**Avis délibéré de la mission régionale
d'autorité environnementale
Hauts-de-France
sur le projet de parc éolien
de Champ Serpette
à Fonches-Fonchette, Hattencourt, Punchy et Liencourt-Fosse (80)**

n°MRAe 2020-4331

Avis détaillé

Implantation des équipements (source : étude d'impact, page 20)

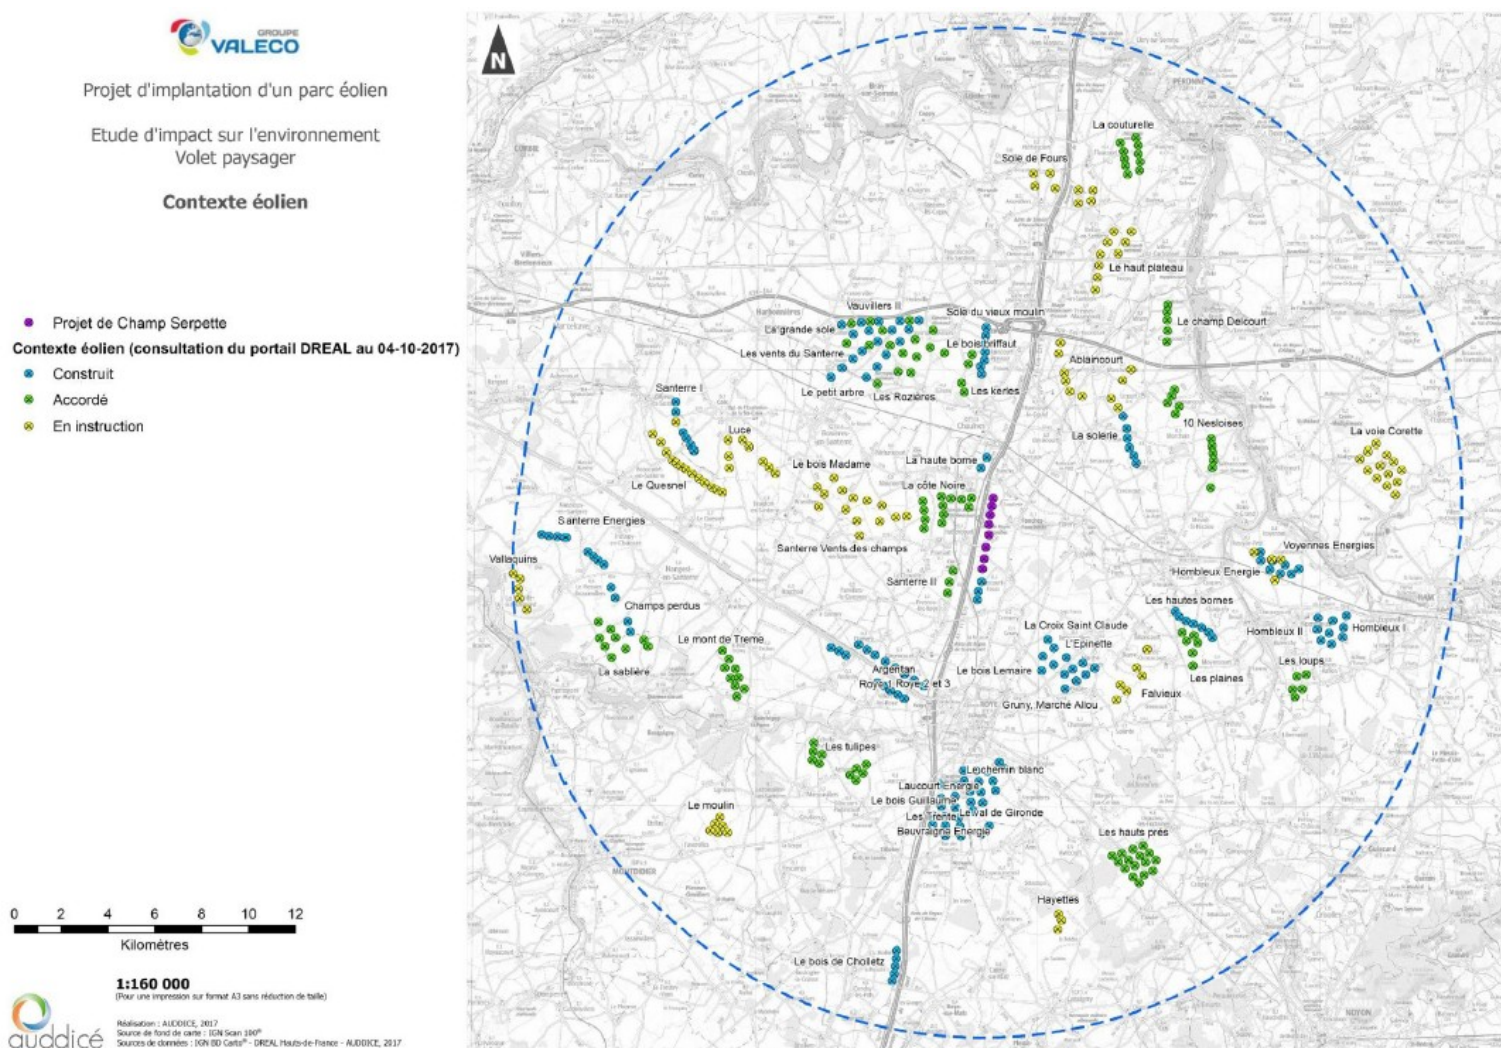
Le scénario retenu reste cependant impactant sur la biodiversité. Il maintient six éoliennes (les éoliennes E1, E2 E3, E4, E5 et E7) à moins de 200 mètres de haies existantes. Or, l'accord international Eurobats² relatif à la conservation des populations de chauves-souris européennes préconise une distance minimale d'implantation entre les éoliennes et les haies, boisements et milieux attractifs pour les chauves-souris de 200 mètres.

L'autorité environnementale recommande d'étudier un scénario de moindre impact sur la biodiversité, et particulièrement sur les chauves-souris, respectant une distance minimale d'implantation des éoliennes de 200 mètres des haies et boisements.

Plusieurs éoliennes du futur parc (éoliennes E1, E2, E3, E4, E5 et E7) seront implantées à moins de 200 mètres de haies existantes. Or, le guide Eurobats préconise une distance minimale d'éloignement entre les éoliennes et les boisements et haies de 200 mètres.

L'autorité environnementale recommande d'étudier une implantation des éoliennes à plus de 200 mètres en bout de pôle des haies ainsi que de tout secteur où l'étude d'impact a mis en évidence une activité chiroptérologique notable.
